**VARIANTE NORMATIVA AL P.I. CON P.U.A. DI
INIZIATIVA PRIVATA PER CAMBIO DI DESTINAZIONE
D' USO PARZIALE DA EDILIZIA RESIDENZIALE A
EDILIZIA TURISTICO/RICETTIVA DELL' U.d.S. T7
di cui all' art. 20 comma 8 ter della Legge Regionale n. 11
del 23 Aprile 2004**

TAV. 16 PARERI ENTI E SETTORI

Oggetto: P.U.A. dell'Unità di Spazio T7 del P.R.U. in
VARIANTE al Piano degli Interventi ai sensi
della L.R. n° 11/2004 – art. 20 – comma 8 ter.

VERBALE Conferenza dei Servizi decisoria

Figura 1: parte di semi interrato interessata dalla realizzazione parziale della variante

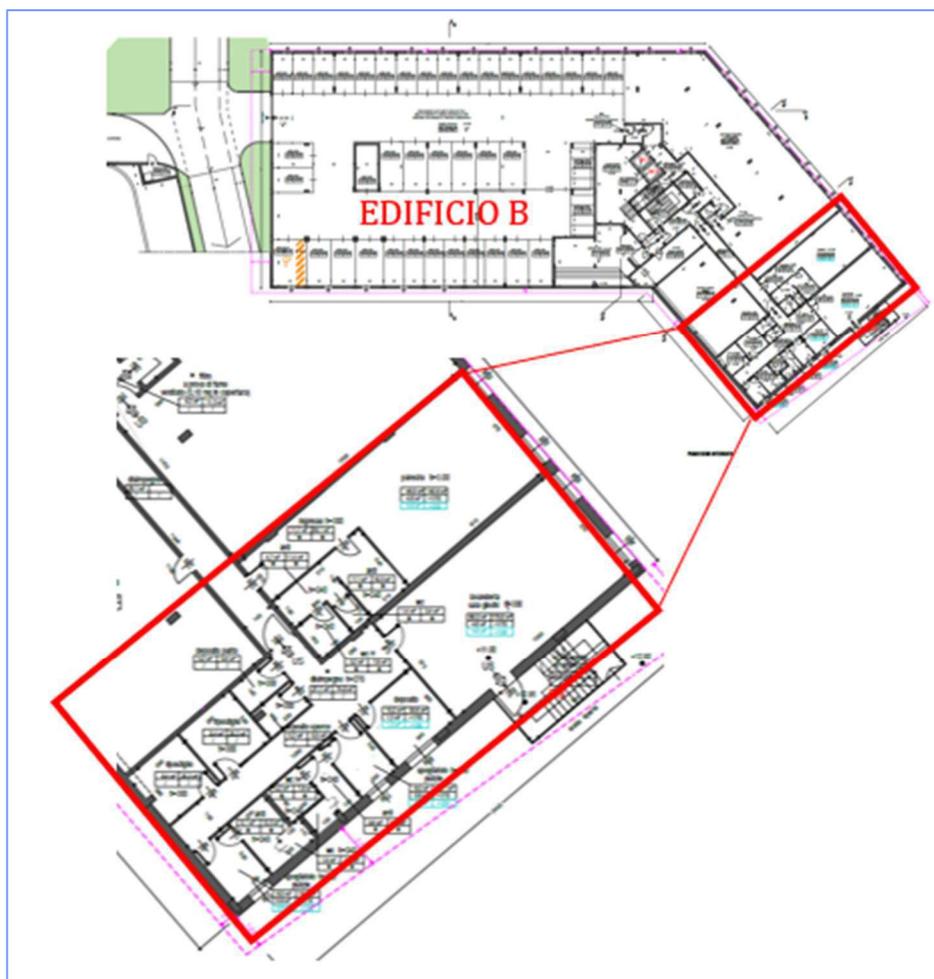
In Figura 1 è riportata la parte di semi interrato interessata dalla realizzazione parziale della variante

Figura 2: sovrapposizione del sedime degli edifici A e B con l'area interessata alla bonifica/messa in sicurezza

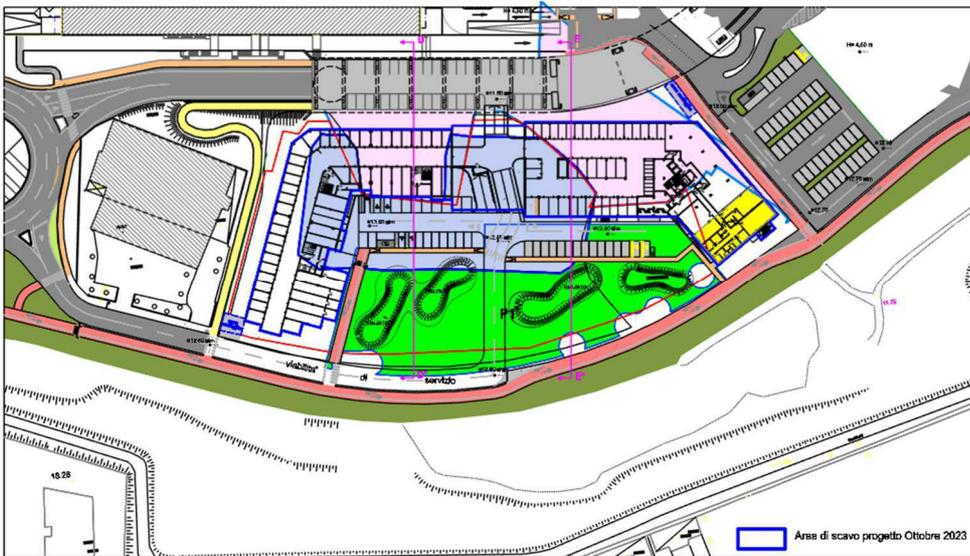
In Figura 2 è sovrapposto il sedime degli edifici A e B con l'area interessata alla bonifica/messa in sicurezza dalla quale si nota che l'area del piano semi interrato interessata dalla variante è esterna all'area oggetto di bonifica/messa in sicurezza (area verde).

Il modello concettuale riferito al piano rialzato dell'edificio B (vedi sezione E-E¹), è modificato in relazione ai bersagli ma si evidenzia (vedi figura 2) che tutto l'edificio è ubicato in un'area idonea ad ospitare l'edificio con le varianti previste, poiché: parte si trova all'interno della zona già bonificata (ex area Fra' Paolo Sarpi), parte entro l'area ex Saccuman (anch'essa già bonificata) e parte in un'area non interessata dalle opere di bonifica/messa in sicurezza.

Figura 4: sezione tipo di progetto dell'edificio B (E-E¹) - mutata la destinazione del piano rialzato

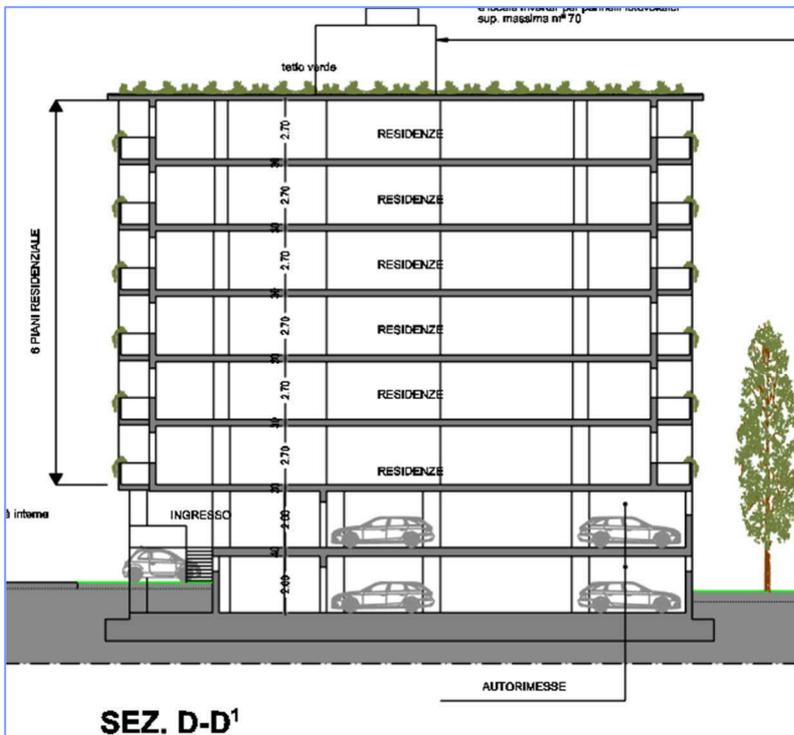
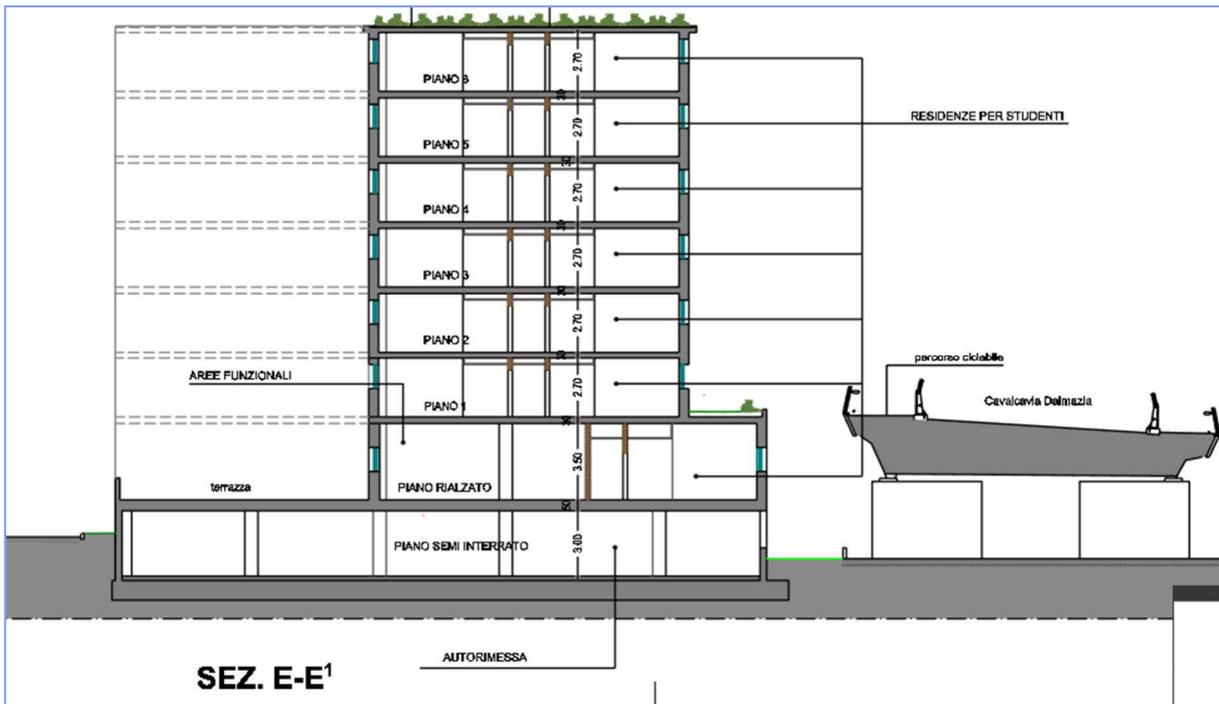
Nelle figure 3 e 4 si producono le sezioni tipo ricavate dal progetto originario (figura 3- sulla quale è stata implementata l'analisi del rischio approvata in CdS del 14/10/2021, aggiornata in data 12/11/202) e di variante (Figura 4).

La sezione D-D¹ è relativa all'edificio A (immutata), la sezione E-E¹ è relativa all'edificio B (parzialmente mutata la destinazione d'uso del piano rialzato).

In riferimento al modello concettuale della variante, si nota che la sezione D-D¹ riferita all'edificio A, è rimasta inalterata, mantenendo il piano seminterrato ed il piano rialzato ad autorimessa; nella sezione E-E¹, riferita all'edificio B, si nota il mantenimento del piano seminterrato come autorimessa e il piano rialzato adibito a "aree funzionali" nella parte prospiciente l'area a verde (parco P1) e a "residenza per studenti" nella parte prospiciente il cavalcavia Dalmazia.

Alla luce di quanto sopra il sottoscritto **dichiara** che il modello concettuale approvato con gli atti sopra citati è parzialmente modificato¹ per il piano rialzato dell'edificio B ma che, sorgendo in un'area non contaminata, non necessita di nuova implementazione di analisi del rischio.

Figura 5: variazione delle aree oggetto di scavo nell'Uds T7

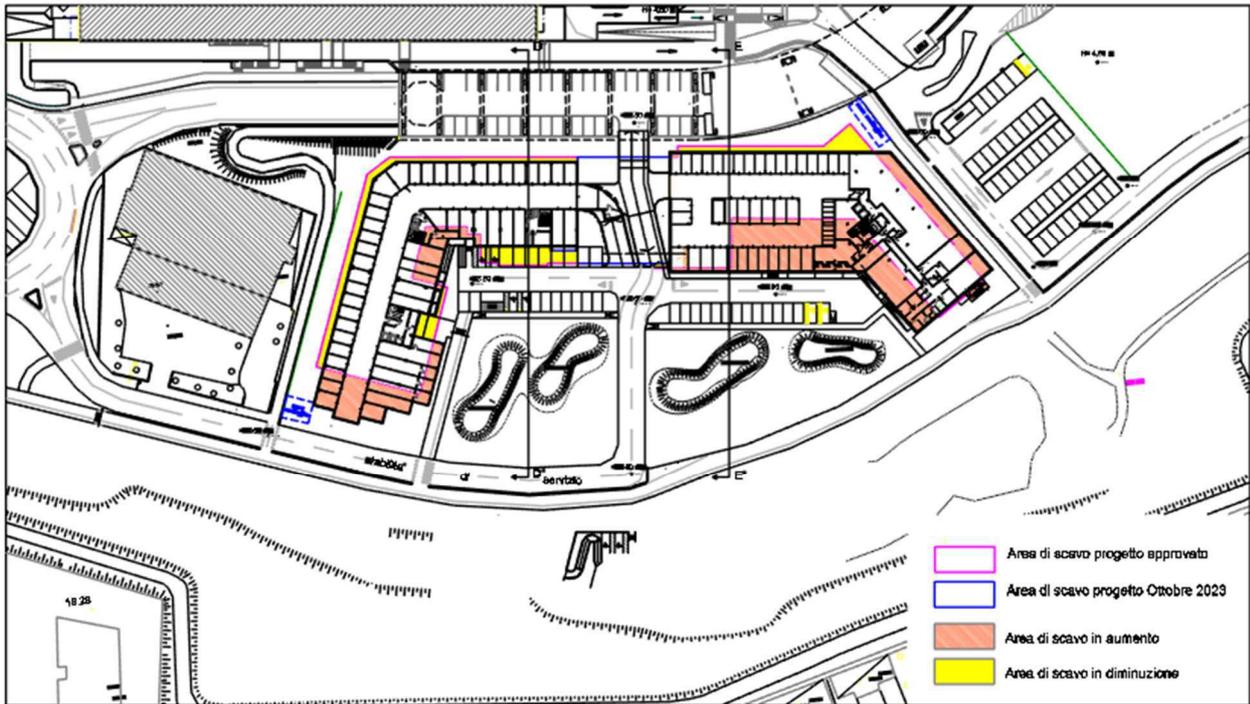
Nella seguente Figura 5 si produce una tavola comparativa in cui sono evidenziate le variazioni delle aree oggetto di scavo tra quelle previste nel progetto originario e quelle della variante.

Figura 6: variazione delle aree oggetto di scavo nell'Uds T7 all'interno dell'area di messa in sicurezza

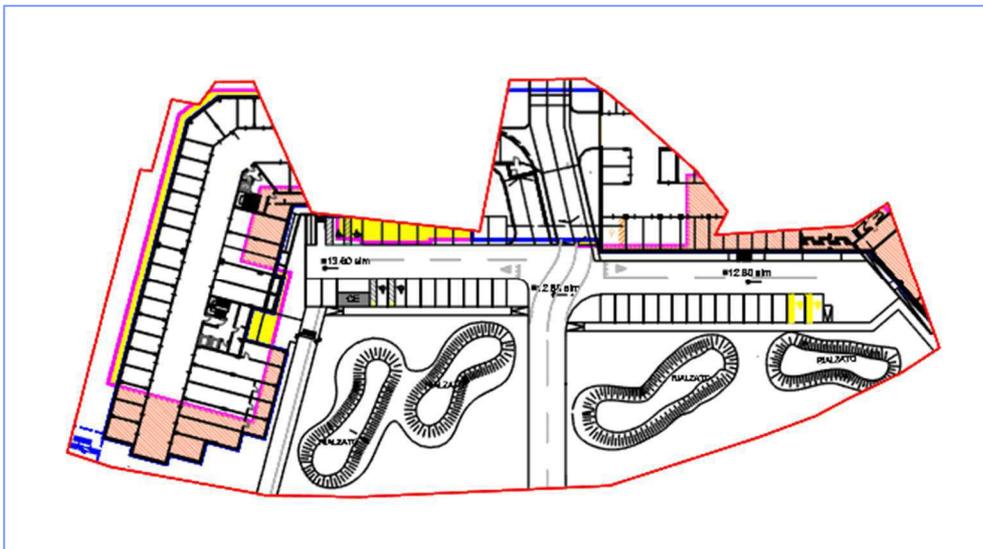
In Figura 6 vengono evidenziate le variazioni delle aree oggetto di scavo all'interno dell'area interessata dalle opere di messa in sicurezza.

Figura 7: superfici interessate dalle variazioni di scavo

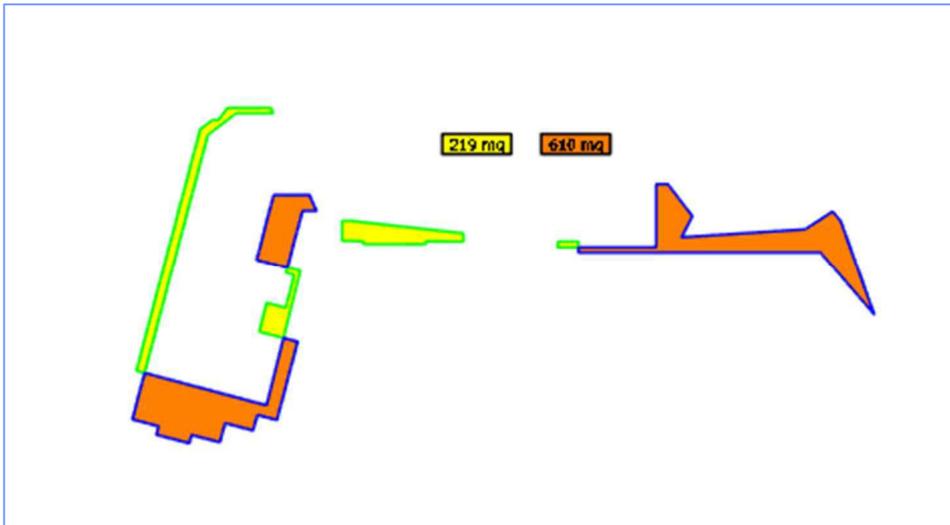
In Figura 7 si evidenziano le superfici interessate dalle variazioni di scavo, dalle quali si ricava un aumento di superficie di scavo di 277 mq.

Gli scavi in aumento ubicati all'interno dell'area di messa in sicurezza saranno condotti in ugual maniera in cui saranno eseguiti gli scavi previsti nel progetto approvato.

Per quanto sopra, viste le esigue superfici in questione, si ritiene che si tratti di una variazione non significativa ai fini delle opere di messa in sicurezza.
